INFORME DE AUDITORÍA N° 070-2025-2-0362-AC

AUDITORÍA DE CUMPLIMIENTO
MUNICIPALIDAD DISTRITAL DE VINCHOS
VINCHOS-HUAMANGA-AYACUCHO

OBRA: "CREACIÓN Y MEJORAMIENTO DEL CAMINO VECINAL ENTRE LAS COMUNIDADES DE CCOÑANI, CCASACORRAL, CAYRAMAYO Y HUIRICLIA Y RAMAL CAYRAMAYO – TOCONDOLO, DISTRITO DE VINCHOS, PROVINCIA DE HUAMANGA – AYACUCHO"

Imagen n.° 19
Comparativa de Sección Transversal del Puente

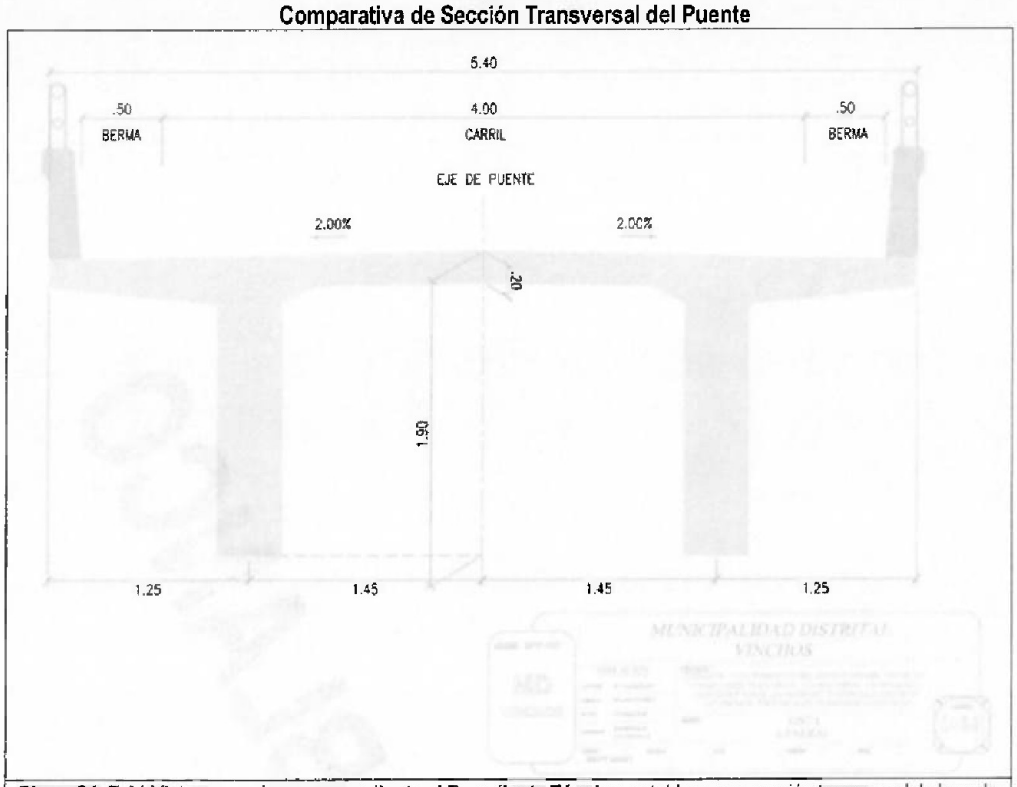
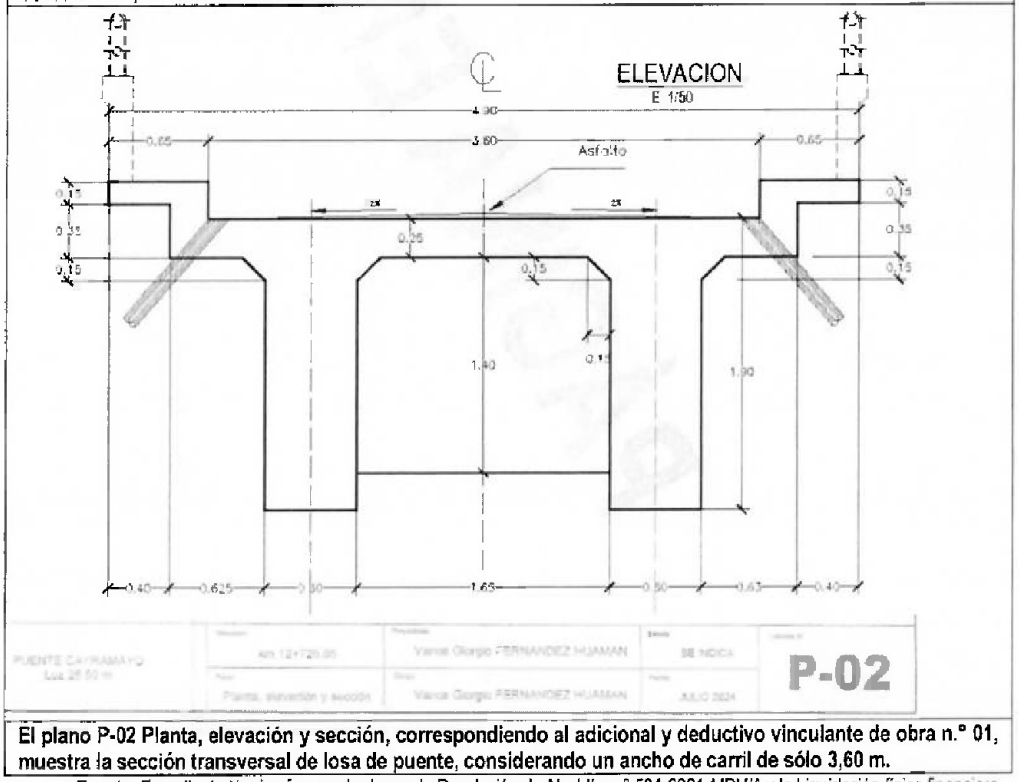
El expediente técnico de la prestación adicional y deductivo vinculante de obra n.° 01 **(Anexo IT n.° 11)** redujo el ancho del carril del puente a 3,60 m, como se muestra en el plano P-02 Planta, elevación y sección, en contraste con el Expediente Técnico que consideraba un carril de 4,00 m y bermas de 0,50 m, como se indica en el plano CA-E-01 Vista general **(Anexo IT n.° 2)**; esta modificación contraviene el Manual de Puentes[92] y el Manual de Diseño Geométrico DG-2018[93], que exigen que la sección transversal del puente mantenga la sección típica de la carretera para garantizar una transición segura y no generar un "cuello de botella" que limite la capacidad operativa de la vía.

Plano CA-E-01 Vista general, correspondiente al Expediente Técnico, establece una sección transversal de losa de puente, considerando un ancho de carril de 4,00 m y bermas a los costados de 0,50 m, que sumados supera el ancho del carril de 4,5 m de la vía de acceso.

El plano P-02 Planta, elevación y sección, correspondiendo al adicional y deductivo vinculante de obra n.° 01, muestra la sección transversal de losa de puente, considerando un ancho de carril de sólo 3,60 m.

Imagen n.° 21
Incumplimiento de los trabajos de relleno y compactación en la zona frontal de los estribos

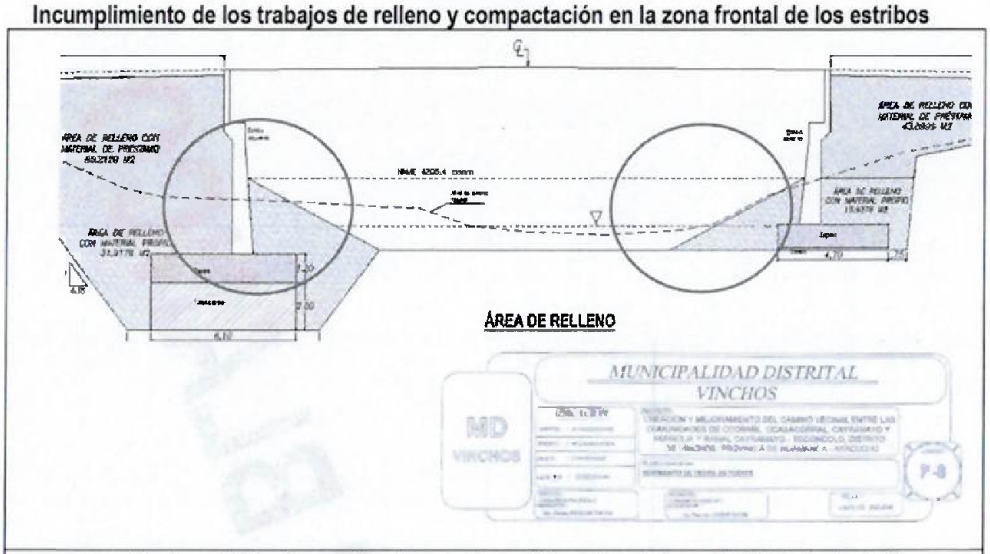
Trabajo no ejecutas establecidos a ejecutarse en la partida según el plano P-7 Movimiento de Tierra en Puente.

Imagen n.° 22
Metrados no ejecutados en la partida
enrocado de protección en estribos y aletas del puente

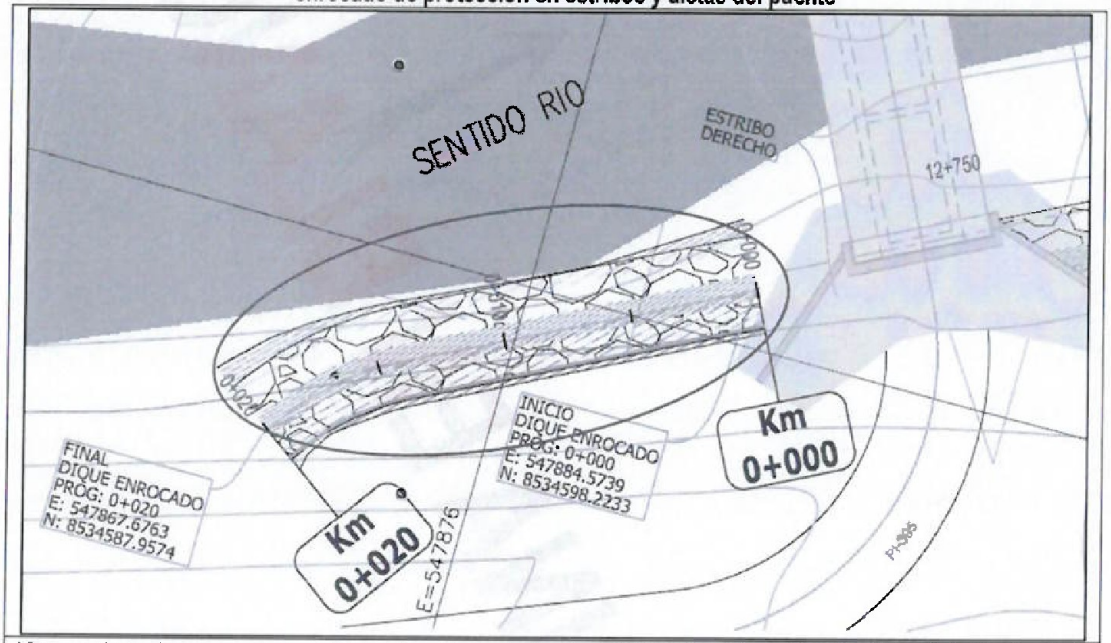
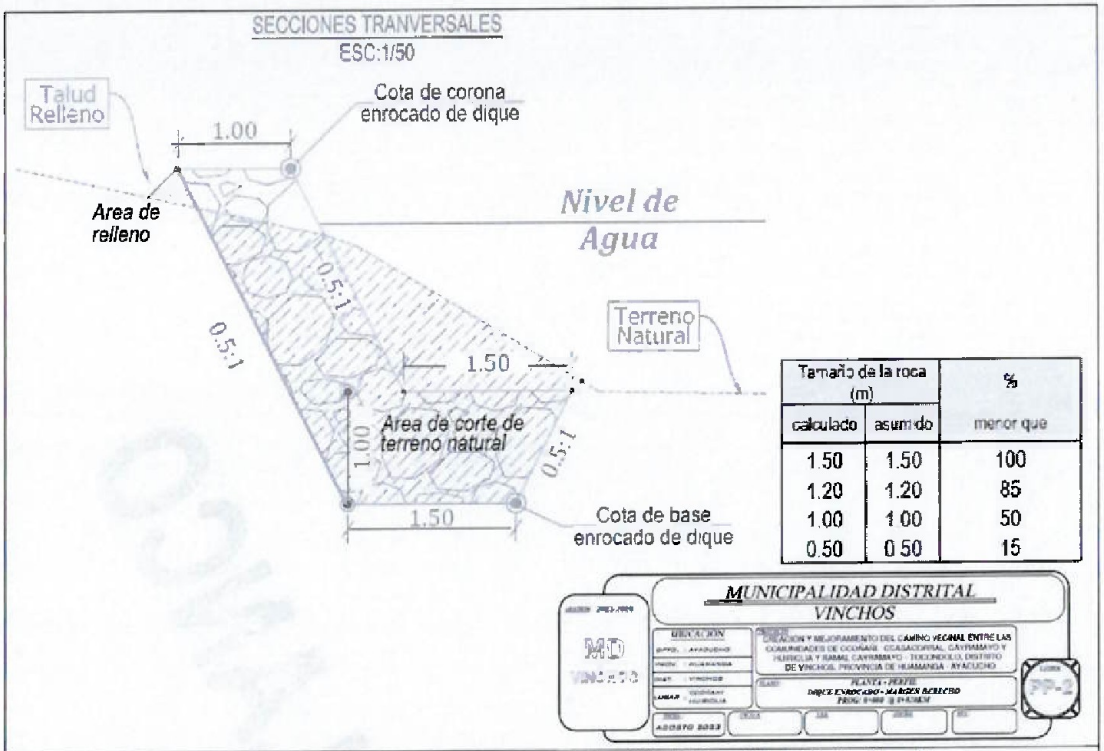
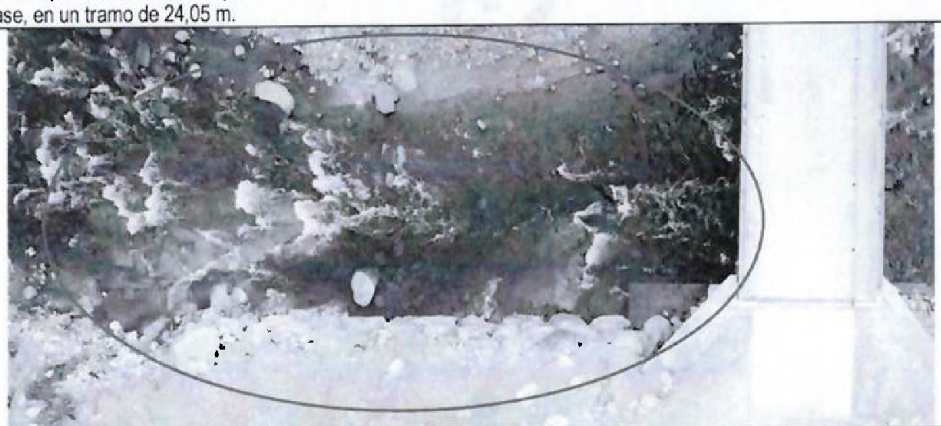
Vista en planta del tramo, del plano PP-02 Plano Planta Perfil - Dique Enrocado – Margen Derecho (Expediente técnico de la prestación adicional y deductivo vinculante de obra n.° 01), donde no se habilitó el enrocado especificado en el plano con los tamaños de roca solicitados.

Vista en planta de la sección transversal del dique propuesto en el plano PP-02 Plano Planta Perfil - Dique Enrocado – Margen Derecho (Expediente técnico de la prestación adicional y deductivo vinculante de obra n.° 01), donde no se habilitó el enrocado especificado en el plano con los tamaños de roca solicitados.

Durante la inspección se constató que no se habilitó el dique en la zona inferior de apoyo debido a la presencia de rocas monolíticas en la base, en un tramo de 24,05 m.

Fotografía aérea muestra que la base del enrocado para el dique está compuesta por un granito monolítico, demostrando que no se ejecutó el trabajo solicitado en el plano PP-2 Plano Planta Perfil - Dique Enrocado – Margen Derecho.

Imagen n.° 23

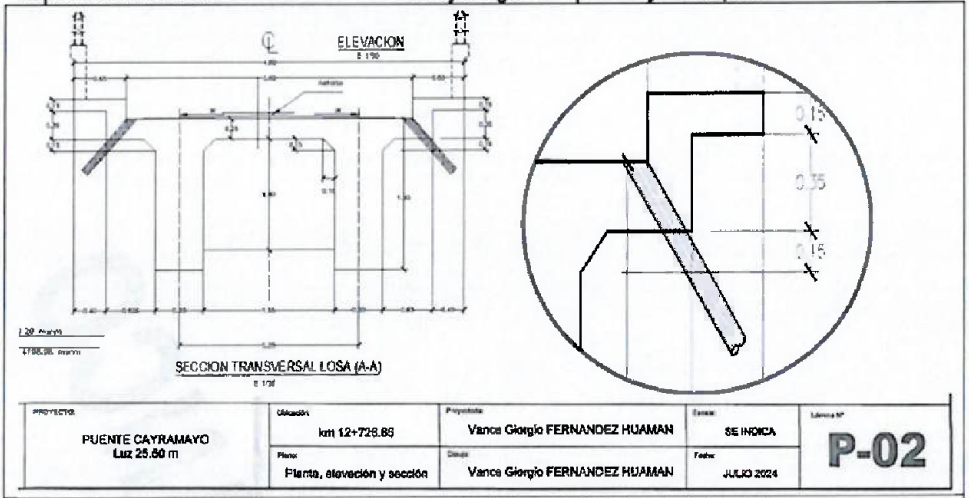
Se muestra como las tuberías de drenaje sobresalen de la parte inferior de la losa del puente, en el plano P-02 Planta, elevación y sección de adiciona deductivo vinculante de obra n.° 01.
